**Avis délibéré de la mission régionale
d'autorité environnementale Hauts-de-France
sur le projet de centrale agrivoltaïque
sur la commune d'Avrechy (60)
Étude d'impact de décembre 2023**

n°MRAe 2024-7840

AVIS DÉLIBÉRÉ n° 2024-7840 adopté lors de la séance du 16 avril 2024
par la mission régionale d'autorité environnementale Hauts-de-France

Plan de masse du projet (dossier de dépôt de permis de construire page 24)

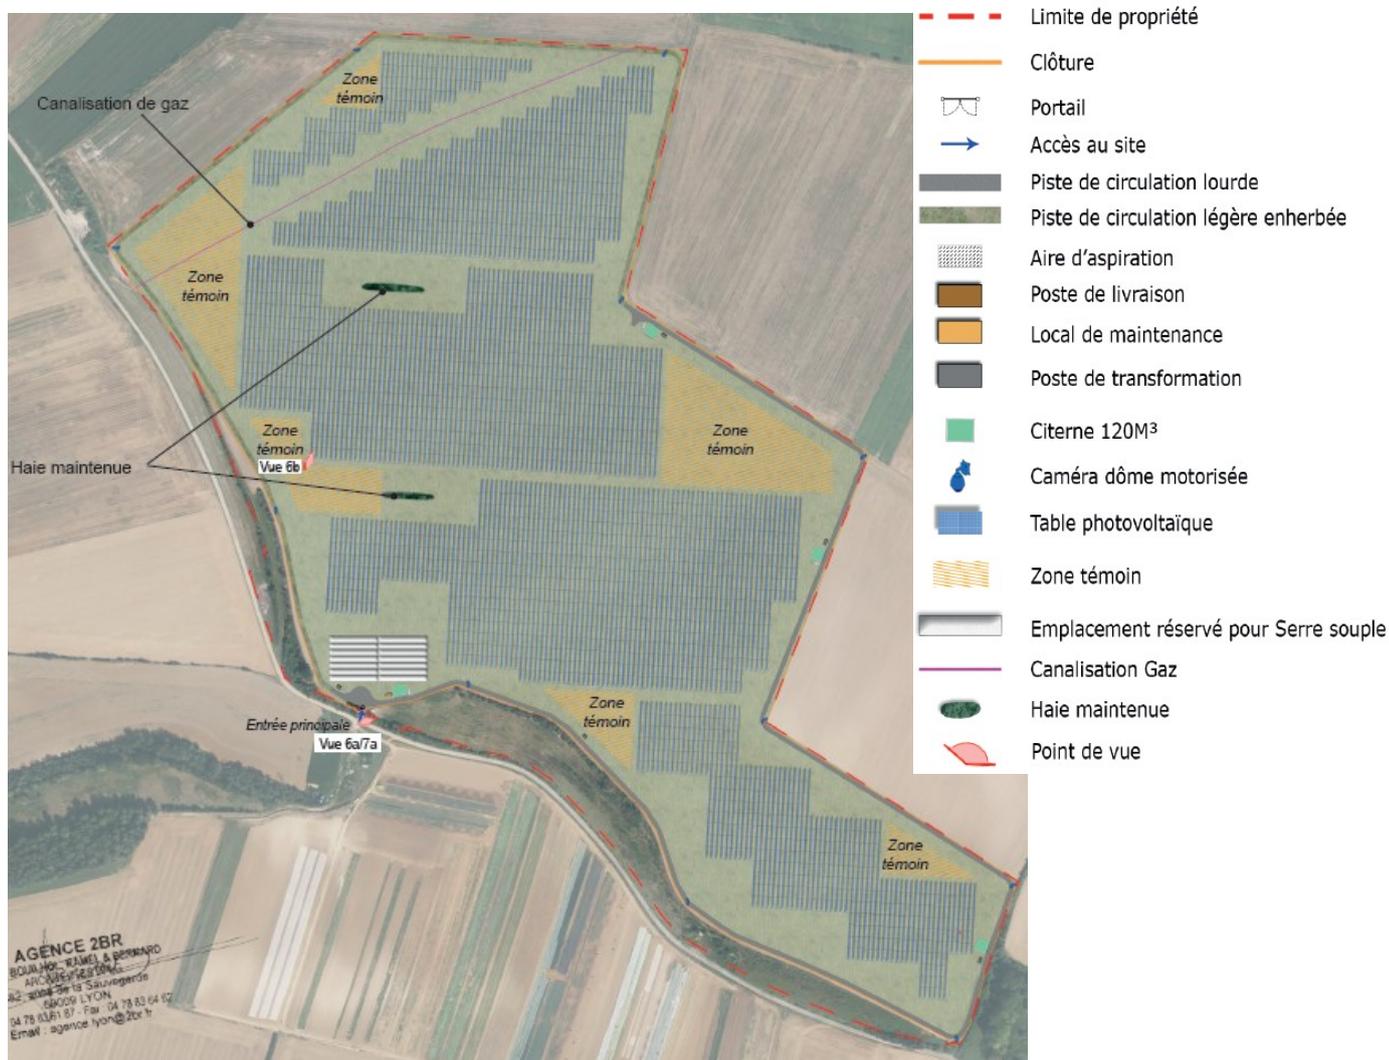
En bordure de la ZIP, des habitats d'enjeu modéré (fourrés, haies, coteaux calcaires, prairies et friches) sont identifiés. L'étude écologique indique (page 92) que seules des prairies de fauche seront impactées sur 565 m². L'impact est qualifié de faible. Cependant, l'étude d'impact (page 208) indique que 1,4 % des coteaux en mosaïque avec des fourrés épars seront détruits. Ces zones détruites ne sont pas localisées dans le dossier. De même, l'étude d'impact (page 236) évoque la possibilité de travaux ponctuels de déboisement pour l'implantation de la clôture. Cependant il n'y a pas de carte de localisation des arbres susceptibles d'être abattus. Les informations sur les impacts apparaissent incohérentes.

L'autorité environnementale recommande de détailler en les cartographiant les habitats détruits en phase travaux (pose de clôture notamment) en précisant les déboisements éventuels et leur fonctionnalité en termes de continuités écologiques locales.
